Potenziamento Pescara - Chieti

Raddoppio della Tratta PM307

Richiesta di integrazioni/chiarimenti del

RISCONTRO ALLA TEMATICA

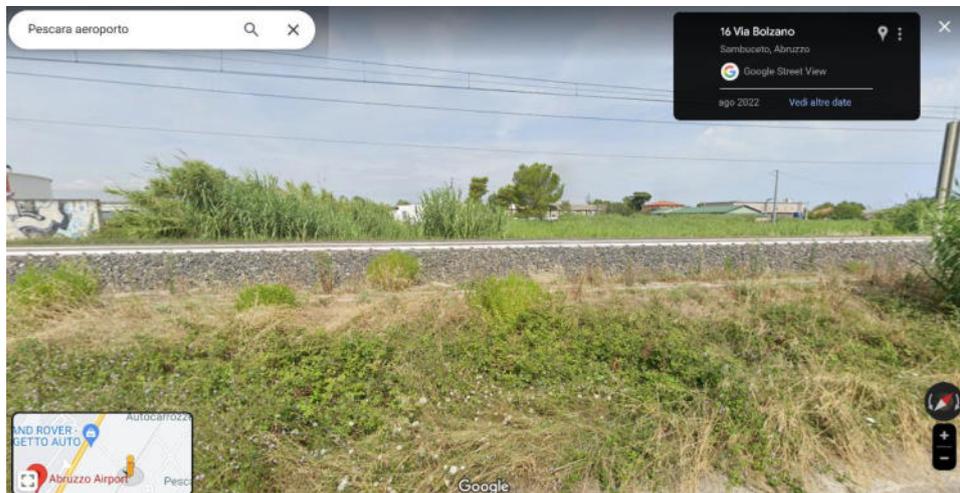
- 3. Sviluppare maggiormente il progetto di misure di mitigazione dal punto di vista paesaggistico per contenere gli impatti visivi delle aree di cantiere limitrofe a zone tutelate o in ambiti agricoli periurbani (es. la grande area nei pressi della nuova "Fermata San Marco", aree adiacenti il*

“Cavalca ferrovia di via Tiburtina SS5” – IV01), a tal fine dovrà essere considerata una più approfondita analisi dei luoghi e della struttura del paesaggio e gli aspetti di intervisibilità degli interventi in progetto.

3. Si riporta di seguito una analisi della visibilità per i cantieri citati.
Cantiere in prossimità della Fermata San Marco:

Sarà quindi previsto, per la fase di cantiere, un filare arboreo a mascheramento dell'area stessa, come di seguito riportato:

Nuova schermatura verde della visuale dell'area industriale dalla nuova viabilità

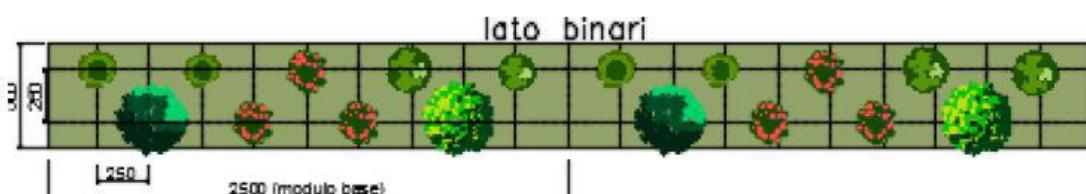
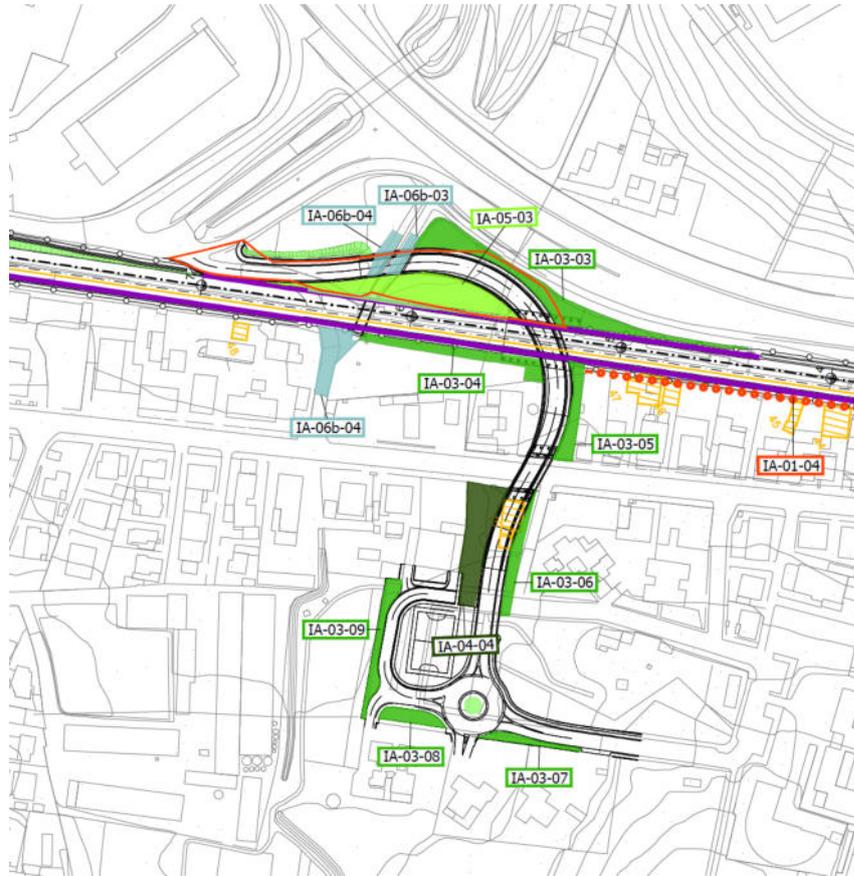
4. *Approfondire il progetto di mitigazione dell'area dove è prevista la realizzazione della nuova “Fermata Aereoporto” (FV02), attualmente incolta e degradata, in relazione alla realizzazione della nuova viabilità, prevedendo una specifica mitigazione a verde di essenze mediterranee che faccia da filtro visivo verso i capannoni esistenti.*

4. La visuale sui capannoni esistenti dalla nuova viabilità della Stazione aeroporto sarà schermata con apposita sistemazione a verde della fascia di margine stradale incolta con essenze mediterranee con sistemazioni della tipologia IA03 e IA04.

- IA03 - Fascia o macchia arbustiva. L'obiettivo dell'intervento è di questo intervento è quello di costituire delle fasce in cui le essenze siano disposte in modo irregolare, in modo da ricreare

- IA04 – Fascia Arboreo Arbustiva. Previsto in presenza di aree naturali interferite con la finalità di ripristinare la valenza ecologica, preservare lo stato dei luoghi e migliorare l’inserimento paesaggistico dell’opera. Le essenze arboree utilizzate sono:

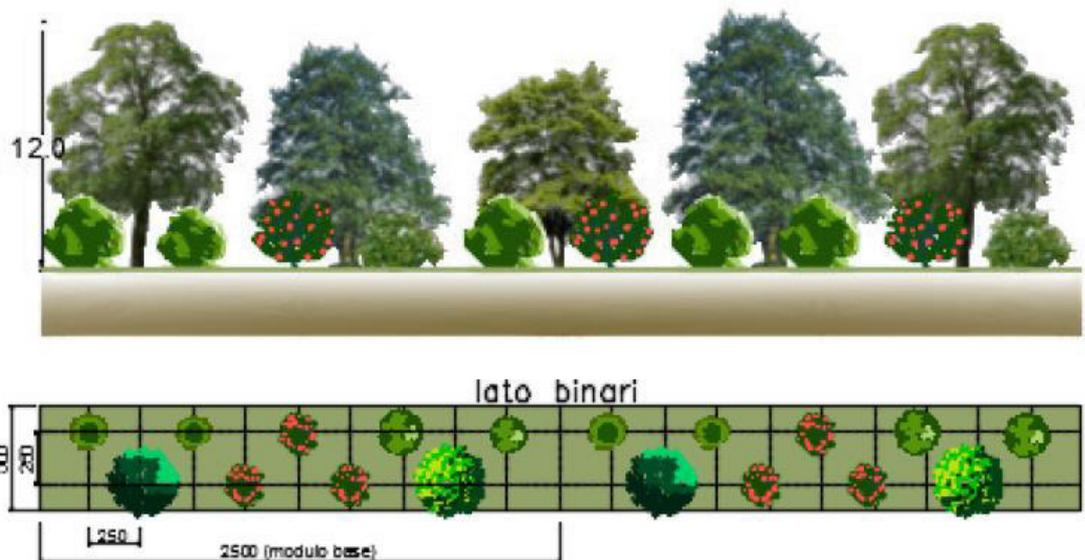
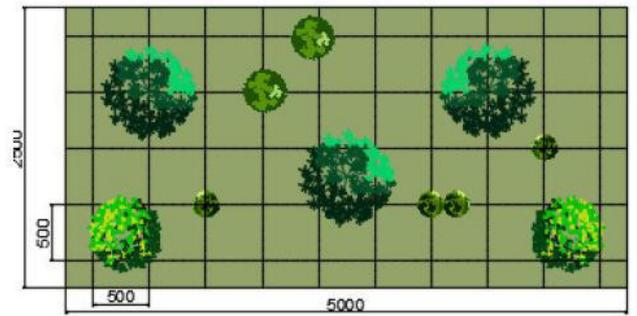
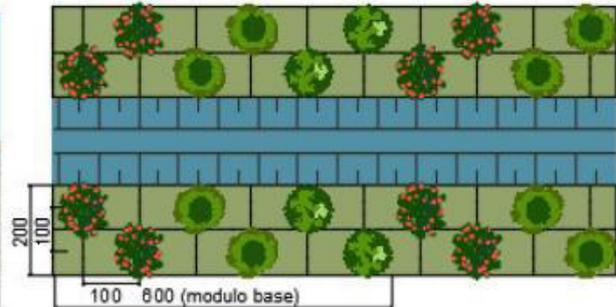
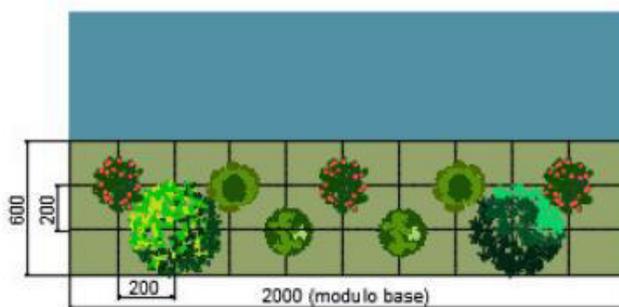
5. *Sviluppare un progetto di mitigazione in relazione alla viabilità legata al nuovo cavalcavia di via Carboni (IV03), dove si rileva un impatto significativo della prevista rotatoria che interferisce con un'area destinata a verde ed attrezzature pubbliche, spezzandola in due e diminuendone la superficie, prevedendo la separazione dei flussi stradali con barriere arboree, al fine di contenere l'impatto sulla porzione residua di verde pubblico.*

5. Come si evince dallo stralcio sotto riportato, per quanto riguarda la viabilità legata al nuovo cavalcavia di via Carboni, è stato previsto un intervento di mitigazione.

In particolare è previsto l'utilizzo dei seguenti sestri di impianto:

- IA03 - Fascia o macchia arbustiva. L'obiettivo dell'intervento è di questo intervento è quello di costituire delle fasce in cui le essenze siano disposte in modo irregolare, in modo da ricreare fitocenosi con una configurazione il più possibile naturale. Le essenze arbustive utilizzate sono:
 - o *Rosa Canina* (rosa canina)
 - o *Prunus spinosa* (prugnolo)
 - o *Juniperus communis* (ginepro comune)
 - o *Arbutus unedo* (corbezzolo)
 - o *Spartium junceum* (ginestra odrosa)

- IA04 – Fascia Arboreo Arbustiva. Previsto in presenza di aree naturali interferite con la finalità di ripristinare la valenza ecologica, preservare lo stato dei luoghi e migliorare l’inserimento paesaggistico dell’opera. Le essenze arboree utilizzate sono:
 - o *Acer campestre* (acero campestre)
 - o *Quercus pubescens* (roverella)
- Le essenze arbustive utilizzate sono:
 - o *Arbutus unedo* (corbezzolo)
 - o *Spartium junceum* (ginestra odorosa)
 - o *Rosa Canina* (rosa canina)

- IA05 – Prato arborato. Previsto prevalentemente nelle aree intercluse o residuali, con l’obiettivo di incrementare la naturalità dell’area senza appesantirne la percezione. Le essenze arboree utilizzate sono:
 - o *Fraxinus ornus* (orniello)
 - o *Tilia cordata* (tiglio selvatico)
- Le essenze arbustive utilizzate sono:
 - o *Rosa Canina* (rosa canina)

- IA06a e IA06b – Sistemazione vegetazione spondale dei corpi idrici e dei fossi. Si applica nei casi in cui l'opera interferisce con un corpo idrico superficiale o con dei fossi, con l'obiettivo di ripristinare o potenziare la vegetazione ripariale esistente. Le essenze arboree utilizzate sono:
 - *Salix alba* (salice bianco)
 - *Populus nigra* (pioppo nero)
 Le essenze arbustive utilizzate sono:
 - *Cornus sanguinea* (sanguinella)
 - *Salix cinerea* (salice grigio)
 - *Salix eleagnos* (salice ripaiolo)

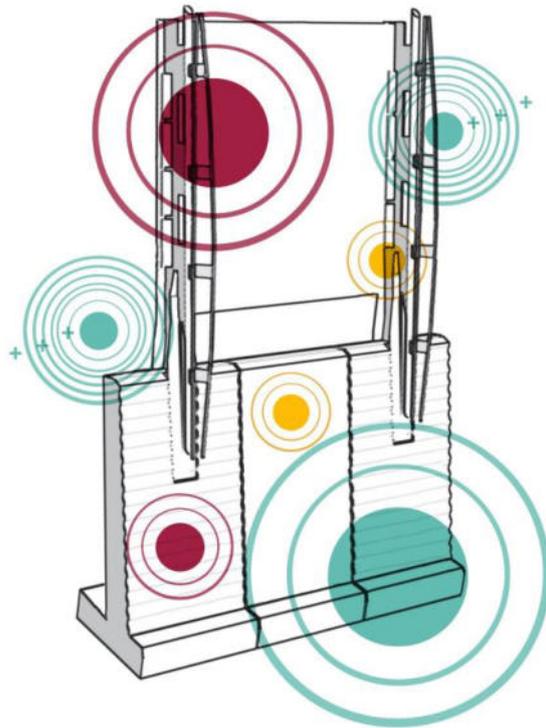
6. *Sviluppare soluzioni per le barriere antirumore che permettano una maggiore permeabilità verso il paesaggio massimizzando l'utilizzo di elementi trasparenti: in particolare nei punti di discontinuità dell'edificato ove la visuale si apre verso la montagna o verso la collina, la pannellatura intermedia, ove possibile, dovrà essere di tipo trasparente (si suggerisce polimetilmetacrilato di altezza variabile da 0,8 a 1,3 m, come da indicazioni 34° Convegno Nazionale AIA); le cromie delle pannellature dovranno essere scelte in maniera da mimetizzarsi il più possibile con l'ambiente circostante, con colori dal grigio/azzurro al verde acqua; al fine di limitare il più possibile l'effetto barriera visiva in corrispondenza dei sottopassi stradali, l'altezza delle pannellature sia contenuta al minimo di legge.*

6. Per quanto le barriere antirumore, negli approfondimenti progettuali sarà valutata l'opportunità di utilizzo di pannellature trasparenti che permettano una maggiore visibilità del paesaggio. Verrà inoltre approfondito lo studio cromatico già condotto e di cui si riporta un esempio al fine di individuare le cromie che si integrano meglio con l'ambiente circostante.

La barriera tipologica RFI permette infatti di poter utilizzare colori e matrici diverse sui differenti elementi strutturali:
